Referanser:
Dykkar:
Vår: 21/10465 - 21/84851

Dato:
15.12.2021

Uttale VEG - GBNR 322/247 - Sveåsen Mjåtveit

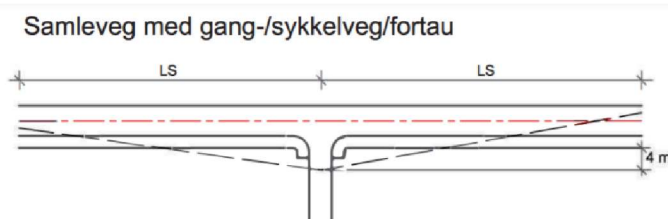
f_Veg 1.1 som er tilkomstveg til Sveåsen frå Mjåtvetmarka har avkøyrsløse til offentlig veg. Slik vegen ligg i dag er den ikkje i samsvar med krava i handbøkene for avkøyrsløse til offentlig veg. Finn ikkje profildeikning for f_Veg 1.1. f_Veg 1.1 må tilfredstille krava for avkøyrsløse til offentlig veg før vidare utbygging med tilkomst frå denne vegen kan godkjennast.

Avkøyrsla skal byggast slik at overvatn ikkje renn inn på den offentlege vegen. Om avkøyrsla avskjer ei open grøft, skal det leggjast drenerør med ein diameter på minimum 300mm under avkøyrsla, slik at grøfta opprettheld sin funksjon. Grøftvatn skal ha fritt løp inn og ut av røret. Avkøyrsla skal tilpassast hovudvegen sin lengde- og tverrprofil.

Det må sendast inn eigne profildeikningar for f_Veg 1.1 og eigne teikningar for avkøyrsla som viser at dei tekniske krava til veg og avkøyrsløse kan oppnås før det vert gitt rammeløyve.
